**Forum mondial de l'harmonisation des Règlements
concernant les véhicules**

Groupe de travail de l'éclairage et de la signalisation lumineuse

**Règlement ONU n° 48 (Installation des dispositifs
d'éclairage et de signalisation lumineuse) :****Propositions d'amendements à la dernière série d'amendements****Proposition de compléments au Règlement ONU n° 149
et aux séries 06, 07 et 08 d'amendements
au Règlement ONU n° 48****Communication des experts du Groupe de travail « Bruxelles 1952 »***

Le présent document, établi par les experts du Groupe de travail « Bruxelles 1952 », vise à autoriser les projections du système d'aide à la conduite, sur la route devant le véhicule, en tant qu'éléments du faisceau de route adaptatif (ADB). Cette proposition est fondée sur le document ECE/TRANS/WP.29/GRE/2020/4/Rev.1 et les documents informels GRE-84-24 et GRE-84-38-Rev.1. Elle fait suite aux observations formulées et aux préoccupations soulevées par certaines Parties contractantes à la quatre-vingt-quatrième session du Groupe de travail de l'éclairage et de la signalisation lumineuse (GRE) et aux réunions spéciales du Groupe de travail « Bruxelles 1952 » qui se sont tenues par la suite les 1^

« Annexe [16]

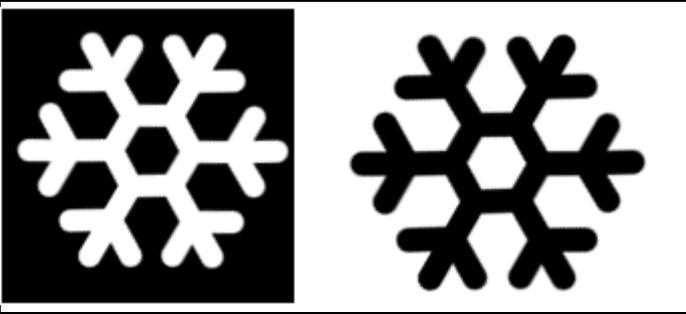
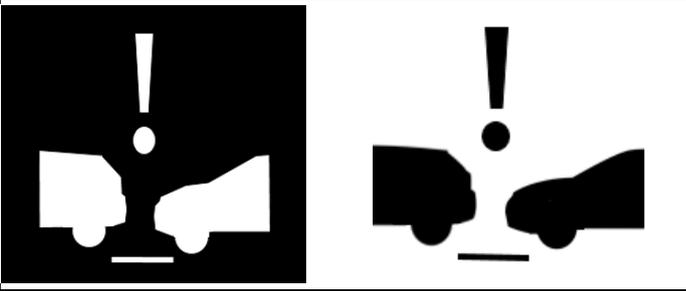
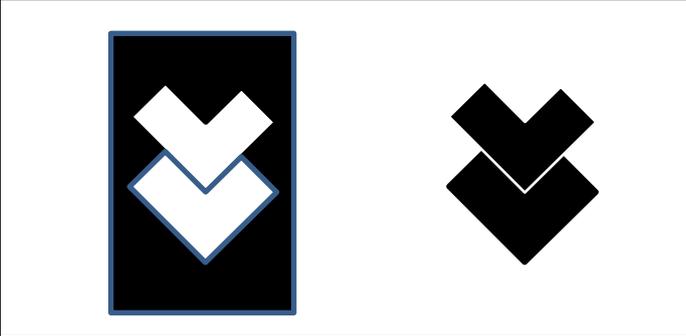
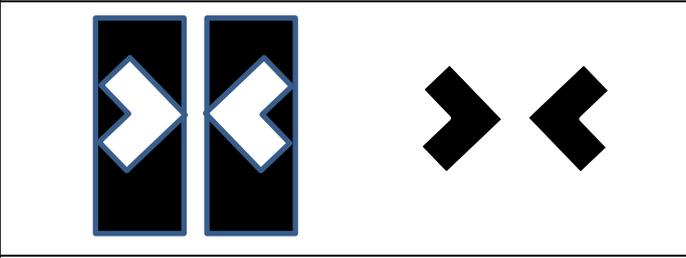
**Symboles et motifs pouvant être projetés par le système d'aide
à la conduite et explication des avertissements correspondants**

<i>Symboles et motifs</i>	<i>Cas d'utilisation</i>	<i>Conditions et observations</i>
	Avertissement de chaussée glissante	Ne doit pas clignoter
	Avertissement de risque de choc	Se déclenche lorsque la vitesse relative dépasse 30 km/h et que le temps restant avant le choc potentiel est inférieur à 1,4 s Clignotement autorisé à 4,0 Hz +/- 1,0 Hz
	Avertissement de contresens	Se déclenche lorsque le véhicule s'engage à contresens sur une voie à sens unique ou une autoroute Clignotement autorisé à 4,0 Hz +/- 1,0 Hz
	Avertissement de maintien dans la voie	Se déclenche lorsque le véhicule quitte inopinément la voie qu'il occupe Ne doit pas clignoter
	Trajectoire prédite	Peut se modifier en fonction de la trajectoire prédite du véhicule Ne doit pas clignoter

4.12 La portée de cette annexe a été étendue de manière à englober non seulement les symboles et motifs autorisés mais aussi les conditions nécessaires à leur affichage.

4.13. Au paragraphe 6.22.9.3.2.3, une prescription visant à interdire le clignotement et la modification des symboles et motifs a été introduite, avec quelques exceptions. C'est pourquoi certains éléments ont été précisés dans cette annexe :

- Les symboles et motifs peuvent clignoter dans des situations bien particulières (conduite à contresens, risque imminent de choc) pour en souligner le danger ; la vitesse de clignotement suggérée correspond à la fréquence haute déjà prescrite pour le « signal de freinage d'urgence » ($4,0 \pm 1,0$ Hz) ;

- Le motif correspondant à la trajectoire prédite est le seul élément susceptible de se modifier de sorte que, lors d'un changement de trajectoire, la projection se trouve encore dans la zone prévue à l'avant du véhicule. Ainsi, le conducteur dispose d'une indication précoce de la trajectoire à suivre (particulièrement en cas de déviation due à la présence d'un obstacle sur la chaussée, pour éviter au conducteur d'avoir à faire une manœuvre précipitée et potentiellement dangereuse) et le motif n'est pas projeté sur la voie de circulation inverse ou latérale par rapport à celle où se trouve le véhicule ;

- En ce qui concerne l'« avertissement de risque de choc », les valeurs de la vitesse relative (supérieure à 30 km/h) et du temps restant avant le choc potentiel (inférieur à 1,4 s) sont fondées sur les prescriptions existantes relatives au « signal avertisseur de risque de choc arrière », qui figurent dans le paragraphe 6.25.7.5 du Règlement ONU n° 48.
